## K96-CS1/K96-CS3の設計変更のお知らせ

- ・K96-CS1 電気系保全作業 検定盤
- ・K96-CS3 電気系保全作業 練習盤

■参考資料  
K96-CS3外形図

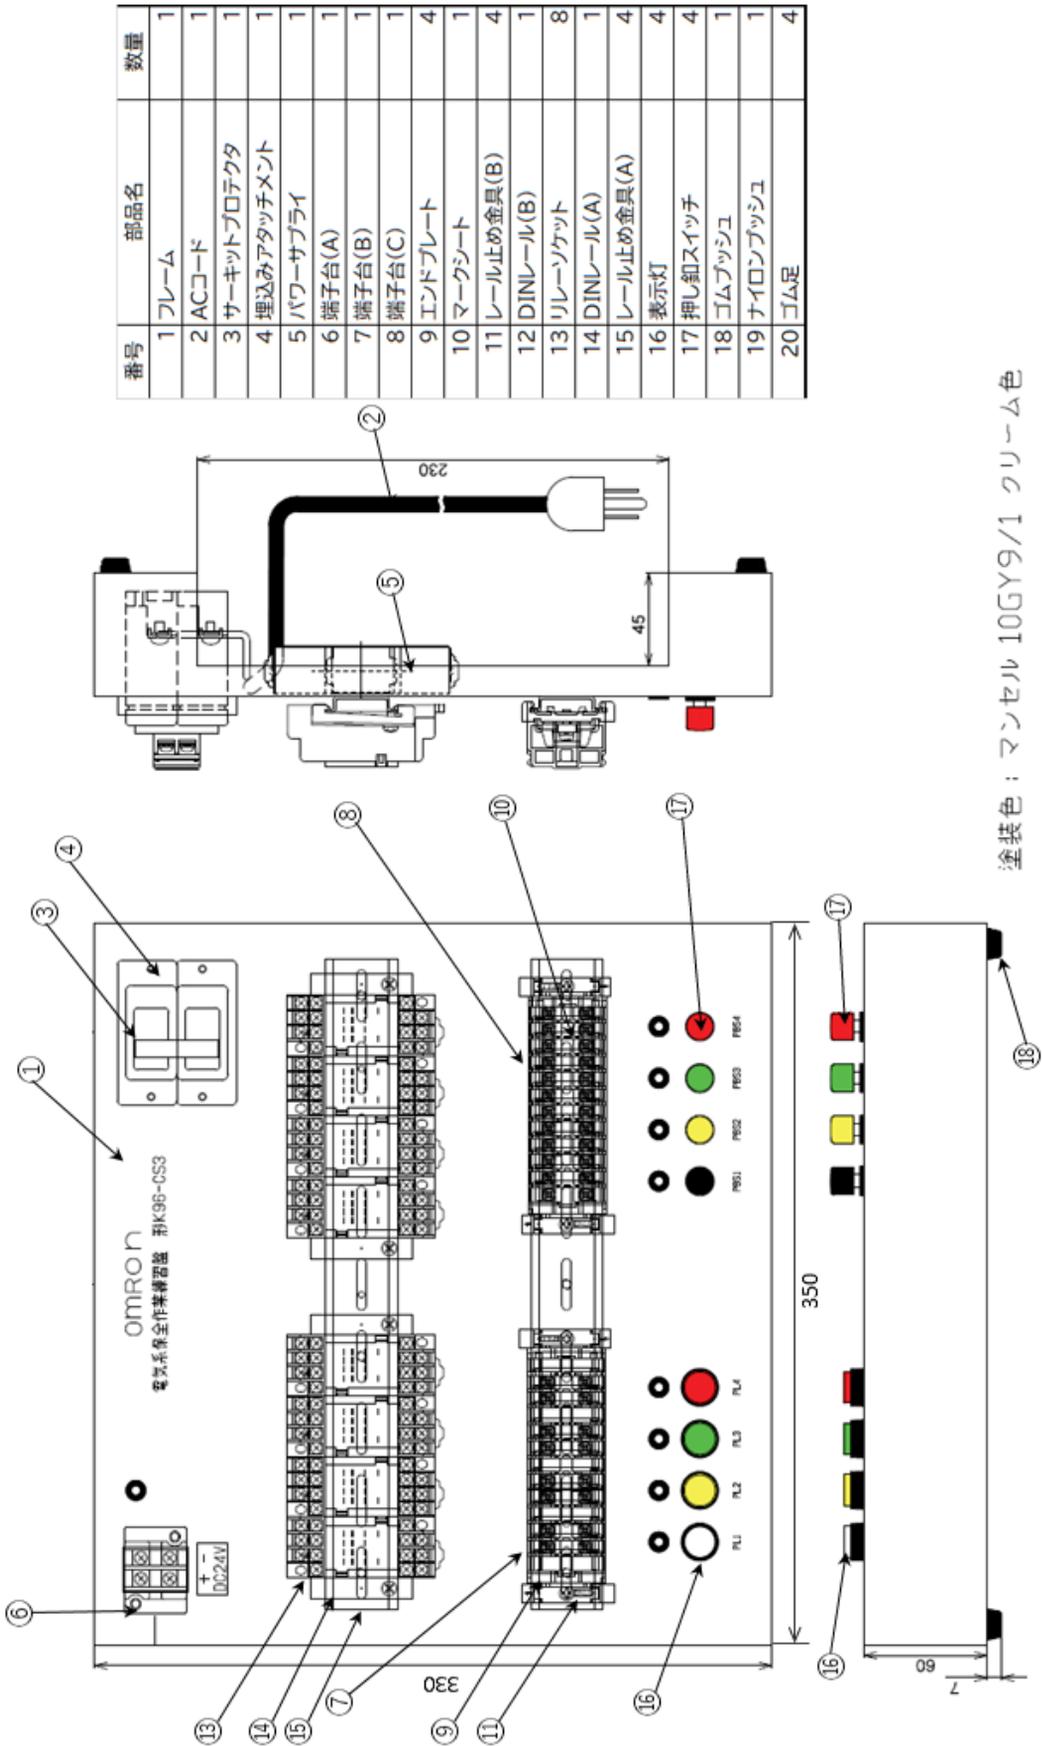
- ・端子台変更(高さ約11mm、奥行き約8mmの増加)  
およびそれに伴い配置/DINレール等の変更
- ・電源ケーブルを2線から3線へ変更(K96-CS1のみ、K96-CS3は既に3線化済)  
およびそれに伴い配線の変更
- ・サーキットプロテクタを1極切りから2極切りへ変更  
およびそれに伴いサーキットプロテクタの大型化
- ・中間スイッチの廃止
- ・配線方法の変更(K96-CS3のみ)  
端子台から裏面への配線および穴の大きさ数の変更  
1ヶ所で束ねての配線から、8ヶ所に分散しての配線へ変更(以下の図を参照)
